**Avis de la Mission régionale d'autorité environnementale
de la région Nouvelle-Aquitaine
sur le projet de mise en compatibilité par déclaration de projet du
plan local d'urbanisme intercommunal de Bordeaux Métropole
Secteur Souys – Parc Eiffel**

n°MRAe 2020ANA108

dossier PP-2020-9845

Porteur de la procédure : Établissement public d'aménagement Bordeaux Euratlantique

Cartographie de l'impact du projet sur les niveaux d'eau (Source : Notice de présentation, p.50)

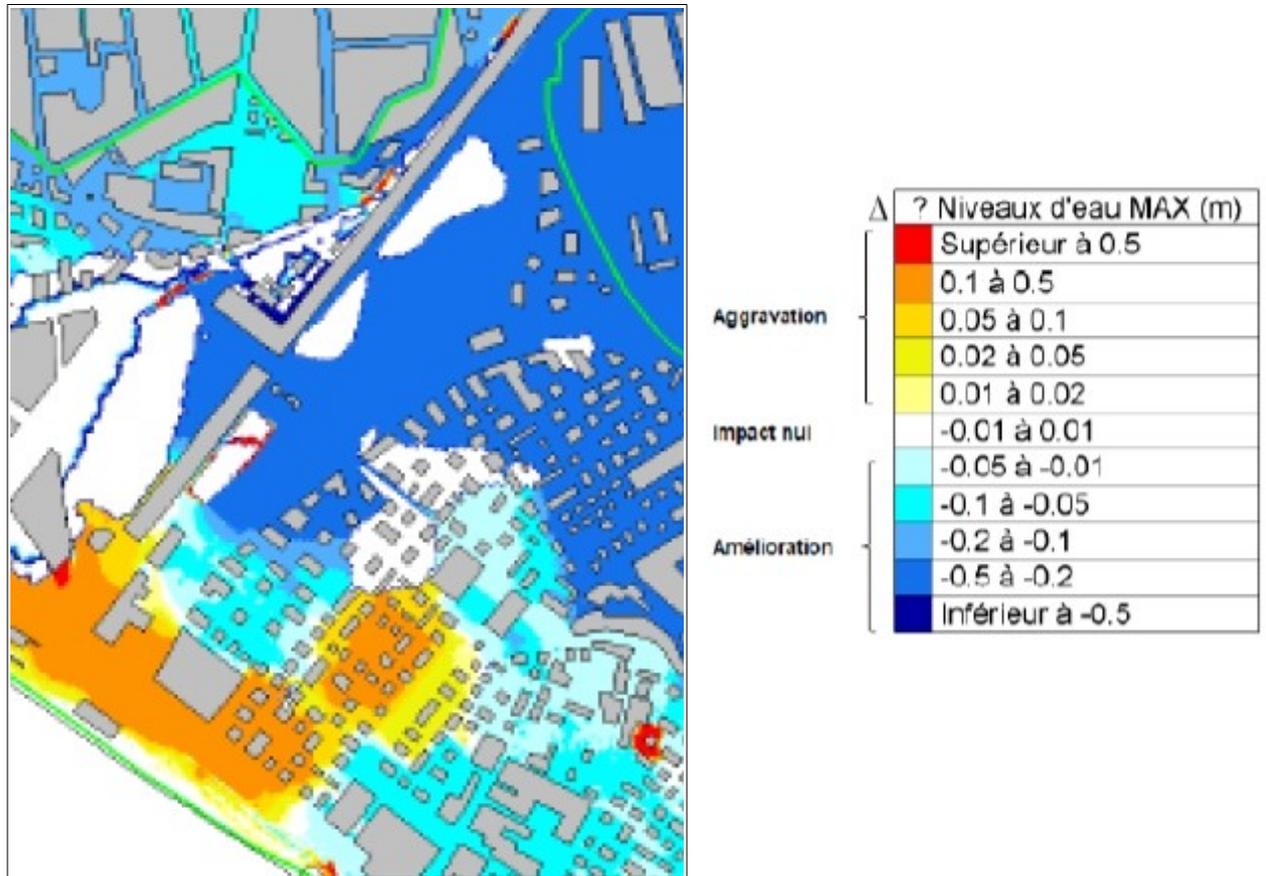
La MRAe souligne que les éléments présentés datent du dossier instruit en 2017 par les services préfectoraux, sur la base du projet alors envisagé. Or, la présente mise en compatibilité vise à permettre une version différente du projet initial. Il apparaît donc nécessaire de démontrer que les évolutions prévues n'auront pas d'incidence négative sur ces estimations et qu'elles ne remettent pas en cause les simulations effectuées à cette époque.

La MRAe estime nécessaire de compléter le dossier avec la démonstration de l'absence d'incidence de l'évolution du projet sur la prise en compte du risque d'inondation au sein du secteur.
